Az.: 610/11-21/Mü

<b>Beratung</b>	<b>Datum</b>	<b>Behandlung</b>	<b>Zuständigkeit</b>
Bauausschuss	05.04.2022	öffentlich	Entscheidung

Bebauungspläne Nrn. 189 + 190/GAUTING "Am Patchway-Anger" Nord + Süd; frühzeitige Beteiligung der Öffentlichkeit und der Träger öffentlicher Belange

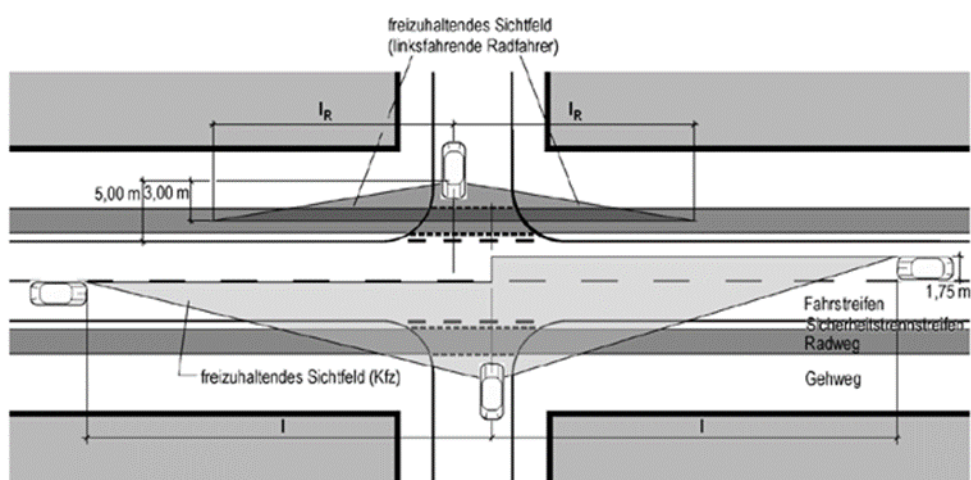
Die Zufahrten aus dem Planungsgebiet müssen so gestaltet werden, dass ein Vorwärtseinfahren in die St 2349 möglich ist. Hierzu sind speziell für die Anlieferungszone des Supermarktes die Schleppkurven für das größtmögliche Fahrzeug nachzuweisen. Die Zufahrten sind ausreichend zu befestigen und mit einem bituminösen oder gleichwertigen Belag zu versehen. Der Straße und ihren Nebenanlagen dürfen keine Abwässer sowie Dach- und Niederschlagswässer aus den Grundstücken zugeführt werden. (Art. 19 BayStrWG unter Berücksichtigung der Sicherheit und Leichtigkeit des Verkehrs i. V. m. den Zufahrtenrichtlinien). Soweit durch die entwässerungstechnischen Maßnahmen ein wasserrechtlicher Tatbestand geschaffen wird, ist hierzu von der Kommune die wasserrechtliche Genehmigung der unteren Wasserbehörde einzuholen.

Es existiert in diesem Bereich ein funktionierendes Entwässerungssystem für das Oberflächenwasser. Im Straßengrundstück sind keine Veränderungen mit negativen Auswirkungen auf die Entwässerung der Staatsstraße erlaubt.

Negative Auswirkungen durch die Bebauung und die Anlage von Zufahrten (speziell Tiefgaragenzufahrten) auf die Entwässerung der Straße, insbesondere auf den Abfluss von Niederschlagswasser von der Straße auf das Grundstück, sind durch planerische und / oder bauliche Maßnahmen zu verhindern.

- Die Knotenpunkte und die Veränderung der Verkehrsmengen wurden im Verkehrsgutachten untersucht
- Die Anregungen zur Entwässerung der Straße, der Höhenlage der Rad- und Fußwege, den Ein- und Ausfahrten aus dem Gebiet, den Schleppkurven im Bereich der Anlieferung und den Sichtdreiecken betreffen insbesondere den Bebauungsplan Nr. 190. Für den Bebauungsplan Nr. 189 ist die Ein- und Ausfahrt östlich der Bebauung im Bereich Nord (190), Flurnrn. 464/10 und 464/8 relevant.
- Die erforderlichen Schleppkurven und Sichtdreiecke werden in der weiteren Planung geprüft und dargestellt. Der Text zu den Sichtflächen wird als Festsetzung aufgenommen.

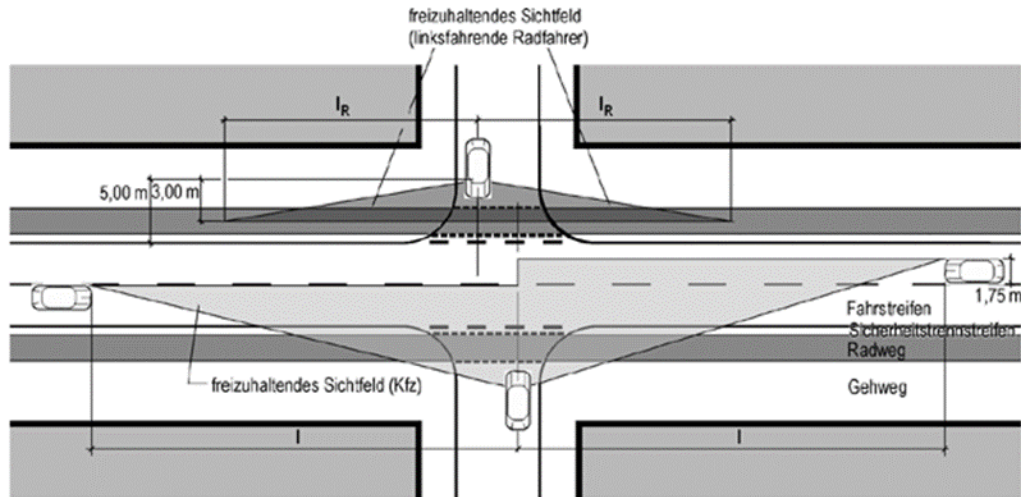
Das Sichtdreieck ist in dem Bauleitplan planerisch und textlich festzuhalten und in den Geltungsbereich des Bauleitplanes zu übernehmen (Art. 29 Abs. 2 BayStrWG bzw. § 11 Abs. 2

FStrG i. V. m. § 1 Abs. 6 Nr. 9 BauGB, Sicherheit und Leichtigkeit des Verkehrs, unter Berücksichtigung der RAL / RASSt).

Das Sichtfeld auf bevorrechtigte Radfahrer eines evtl. straßenbegleitenden Radweges an den Einmündungen ist mit der Seitenlänge  $I_R = 30,0$  m in der Radwegachse und einem 3,0 m-Abstand von der Achse des Radweges bzw. 5,0 m-Abstand vom Fahrbahnrand in der untergeordneten Straße/Zufahrt freizuhalten.

Das Sichtdreieck ist in dem Bauleitplan planerisch und textlich festzuhalten und in den Geltungsbereich des Bauleitplanes zu übernehmen (Art. 29 Abs. 2 BayStrWG bzw. § 11 Abs. 2 FStrG i. V. m. § 1 Abs. 6 Nr. 9 BauGB, Sicherheit und Leichtigkeit des Verkehrs, unter Berücksichtigung der RAL / RASSt).

Zur Freizuhaltung der Sichtflächen ist folgender Text in die Satzung zum Bebauungsplan aufzunehmen:

„Innerhalb der im Bebauungsplan gekennzeichneten Sichtflächen dürfen außer Zäunen neue Hochbauten nicht errichtet werden; Wälle, Sichtschutzzäune, Anpflanzungen aller Art und Zäune sowie Stapel, Haufen u. ä. mit dem Grundstück nicht fest verbundene Gegenstände dürfen nicht angelegt werden, wenn sie sich mehr als 0,80 m über die Fahrbahnebene erheben. Ebenso wenig dürfen dort genehmigungs- und anzeigefreie Bauten oder Stellplätze errichtet und Gegenstände gelagert oder hinter stellt werden, die diese Höhe überschreiten. Dies gilt auch für die Dauer der Bauzeit. Einzelbaumpflanzungen im Bereich der Sichtflächen sind mit der Straßenbauverwaltung abzustimmen.“
